女川原子力発電所2号炉  
耐津波設計方針について  
(審査会合での指摘事項に対する回答)

平成30年10月23日  
東北電力株式会社

## 1. 審査会合での指摘事項(一覧)(1/3)

図2 女川原子力発電所と鮎川検潮所※2の月平均潮位の推移(1999年1月～2010年12月)

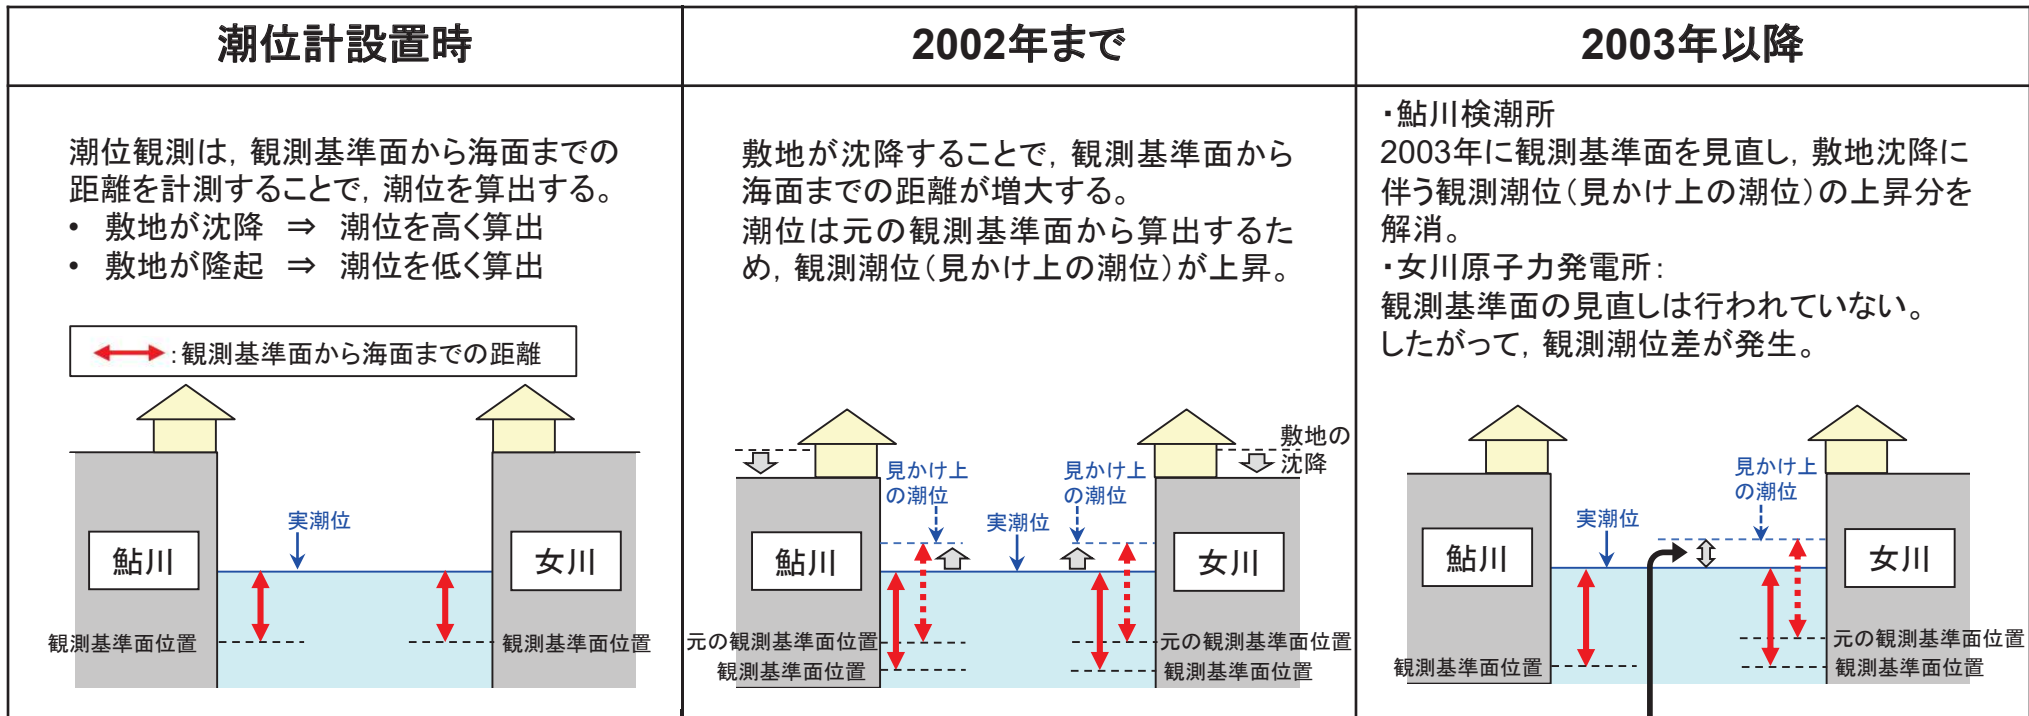
- ・ 鮎川検潮所と女川原子力発電所での潮位観測記録の潮位差について、考察を加えた上で、入力津波の設定における扱い(反映の要否)を整理し、提示すること。

- 1999年1月から2010年12月までの鮎川検潮所と女川原子力発電所の月平均潮位の推移を比較した結果、双方の差は2003年1月から生じていた。
- これは、2003年に鮎川検潮所の観測基準面が見直された※1影響によるものであり、これが鮎川検潮所と女川原子力発電所の潮位観測記録に約10cmの潮位差が生じた原因となっている。

2003年1月に鮎川検潮所潮位の見直しが行われたことにより、女川原子力発電所の潮位観測記録に約10 cmの潮位差が発生

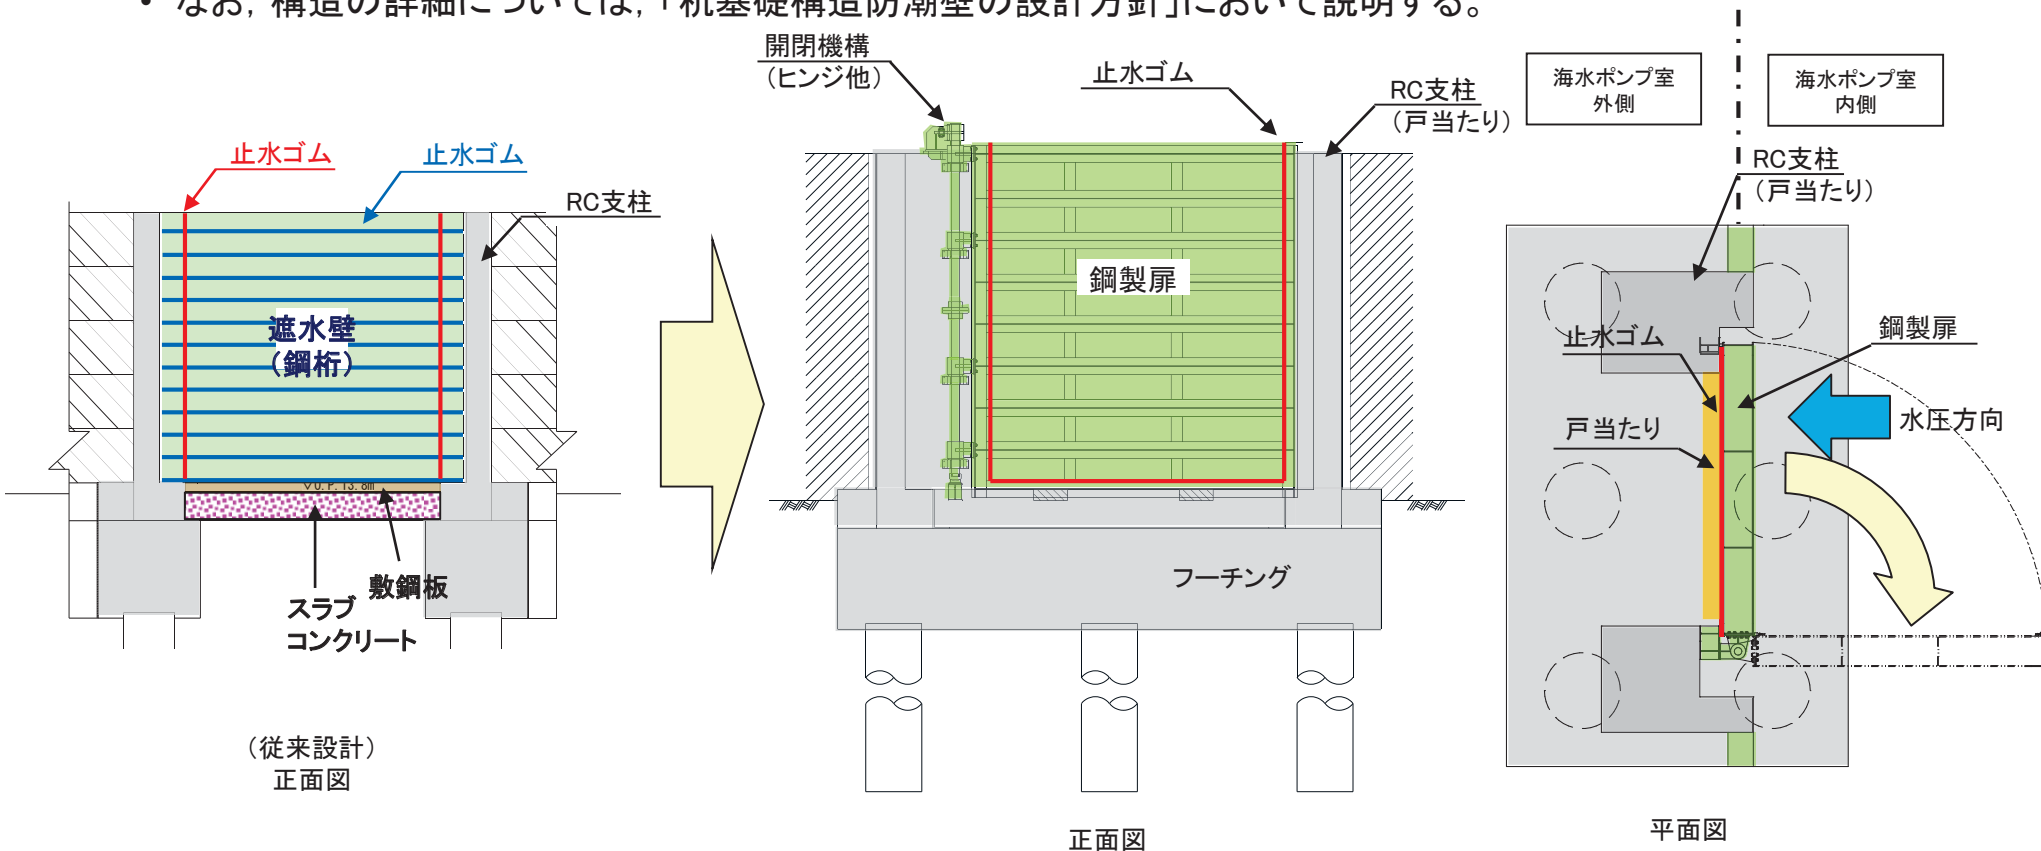
2号炉海水ポンプ室等の周囲に設置する防潮壁のうち鋼製遮水壁(車両進入箇所)について、津波到達時までの閉止運用及びその妥当性、閉止する際に用いる設備等を提示すること。

- 車両進入路部は、鋼桁を組み合わせた構造から鋼製扉を用いた構造に変更する。
- 鋼製扉は人力で15分以内に開閉可能な構造とし、これにより、閉止する際に特別な設備(クレーン等)は必要としない構造となる。
- 運用に関する方針については次頁に示す。
- なお、構造の詳細については、「杭基礎構造防潮壁の設計方針」において説明する。

暗渠管標準断面図(現状)

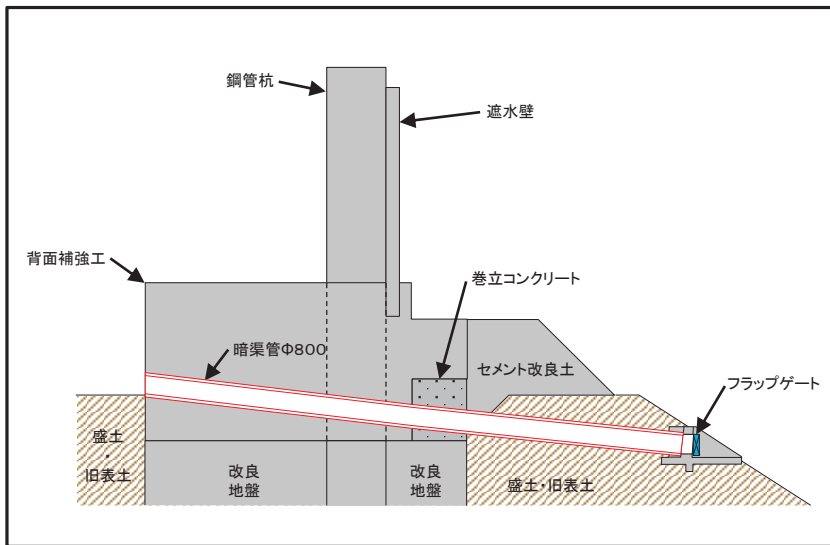
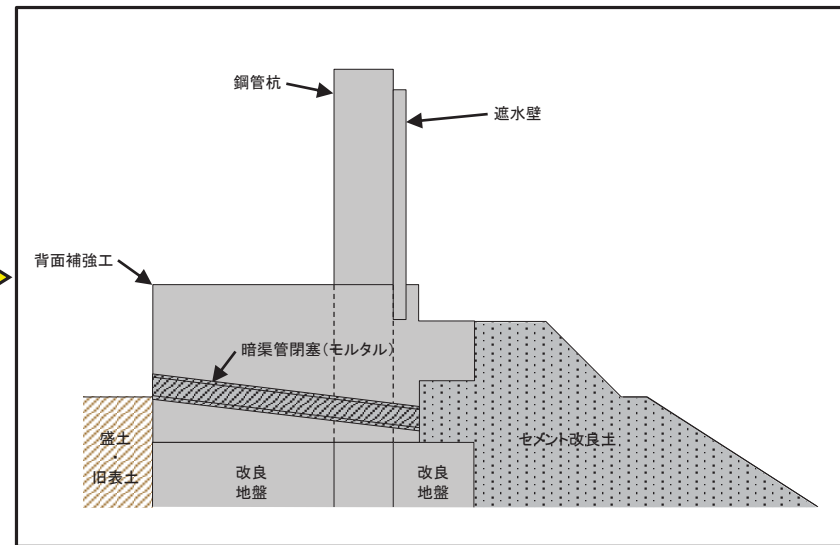
防潮堤に設けられている今後閉塞予定の既設排水路について、防潮堤下部を地盤改良することも踏まえて、確実に閉塞できることを提示すること。

- この緊急安全対策として設置した防潮堤(高さO.P.+17.0m)に設けた既設排水路は, 2号炉再稼働時までにモルタルを充填して閉塞することにより津波が流入することはない。なお, 既設排水路の海側は防潮堤の沈下対策の一環としてセメント改良土に置き換えることとしており, より津波が流入しにくい構造となる。
  - ✓ 背面補強工内の既設排水路はモルタルにより閉塞する。モルタルは無収縮モルタルを使用し, 止水性に配慮する。
  - ✓ 背面補強工の海側の既設排水路及びフラップゲートは撤去後, セメント改良土に置き換える。

図1 東北地方太平洋沖地震に伴う津波の痕跡調査結果

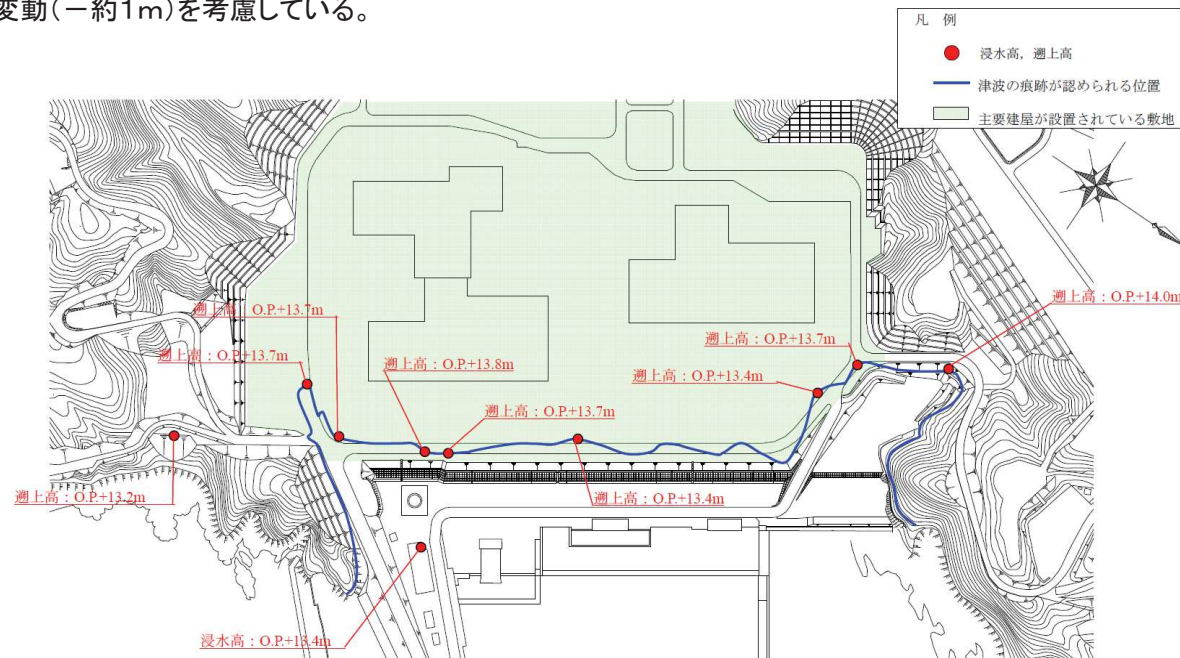
東北地方太平洋沖地震に伴う津波による女川原子力発電所における被害状況及びそれを踏まえた対策について、提示すること。

平成23年3月11日に発生した東北地方太平洋沖地震(以下、「3.11地震」という。)に伴う津波は、女川原子力発電所の潮位計で観測されており、その津波の高さはO.P.+約13m<sup>※</sup>で、敷地高さ(O.P.+約13.8m<sup>※</sup>)を超えていないことを確認している。なお、敷地海側の一部に海水の浸入痕があったが、主要な建屋には到達していない(図1)。

【取水設備構造概要(断面図)】

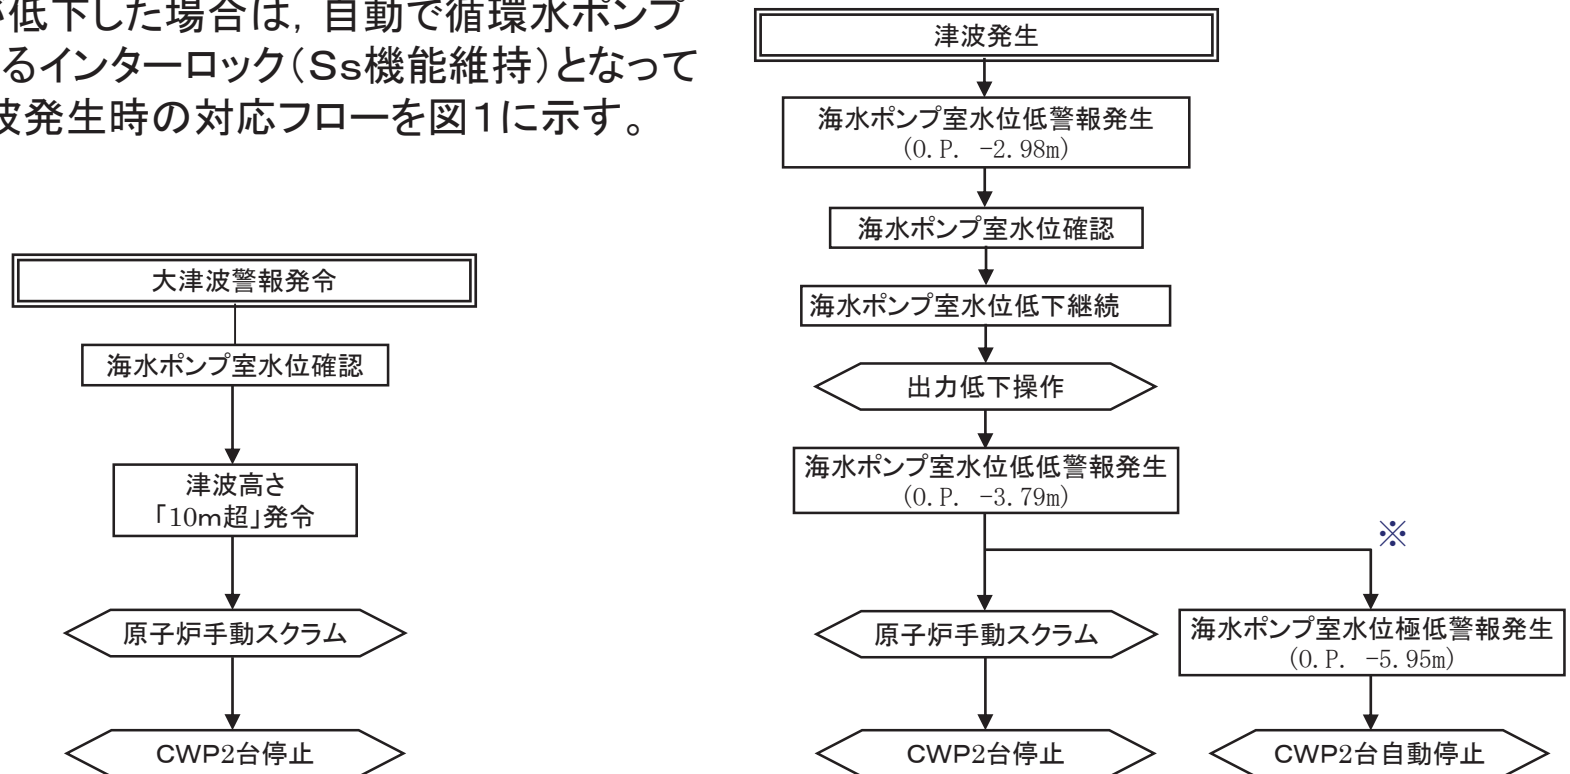
取水口の敷高について、非常用冷却海水系の取水性確保において期待していることを踏まえて、設置許可段階での申請上の位置づけを提示すること。

- 津波の引き波時において、取水口の敷高は、非常用海水ポンプによる補機冷却に必要な海水を確保し、非常用海水ポンプの機能を保持する役割を有していることから、貯留堰という名称で津波防護施設に位置付けることとする。

図1 津波襲来と緊急退避時間(輸送船)

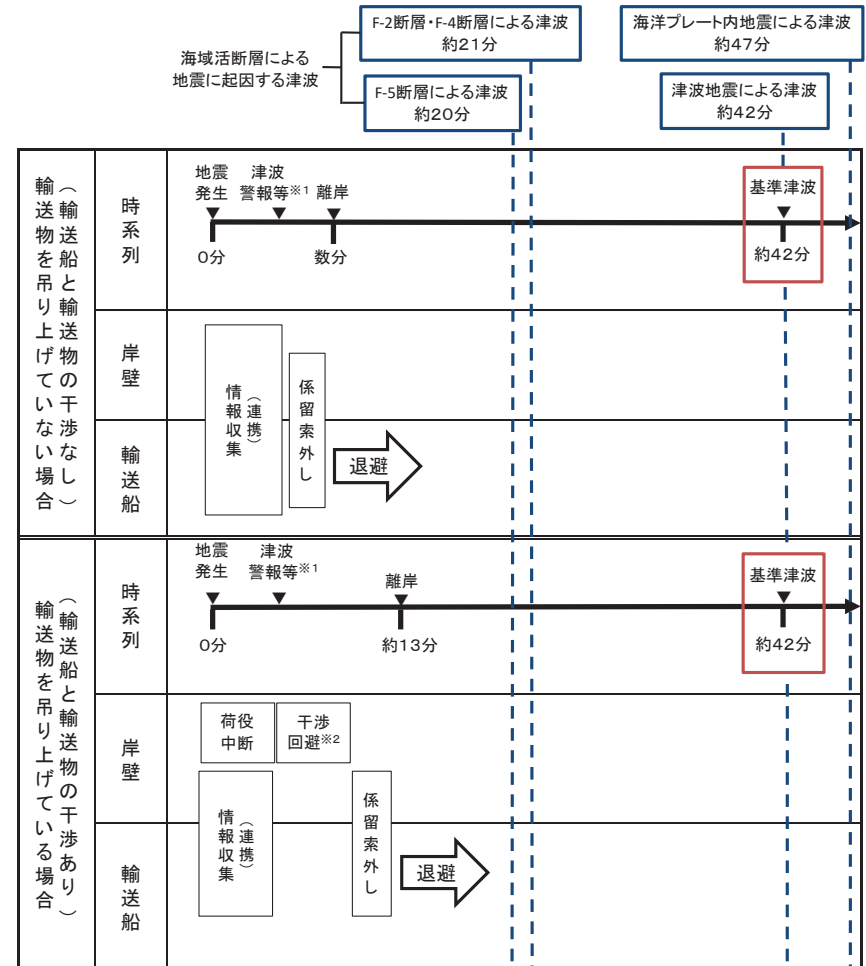
津波襲来時の燃料等輸送船の退避について、基準津波以外の津波の到達時間も踏まえて、退避に要する時間を整理し、提示すること。

- 燃料等輸送船の離岸に要する時間は、輸送物を吊り上げている場合においても、地震発生後、約13分であり、基準津波、基準津波以外の津波である「津波地震による津波」、「海洋プレート内地震による津波」及び「海域活断層による地震に起因する津波」のいずれの津波に対しても緊急退避が可能。
- 仮に、海域活断層による地震に起因する津波よりさらに到達が早い津波に対しては、緊急退避が間に合わない場合を想定しても、以下の理由から輸送船は航行不能となるとは考えられず、輸送船は漂流物とはならない。
  - 輸送船は岸壁に係留されており、津波高さと同水位高さの関係から岸壁を越えず留まる。
  - 岸壁に接触しても防げん材を有しており、かつ法令(危険物船舶運送及び貯蔵規則)に基づく二重船殻構造等十分な船体強度を有している。
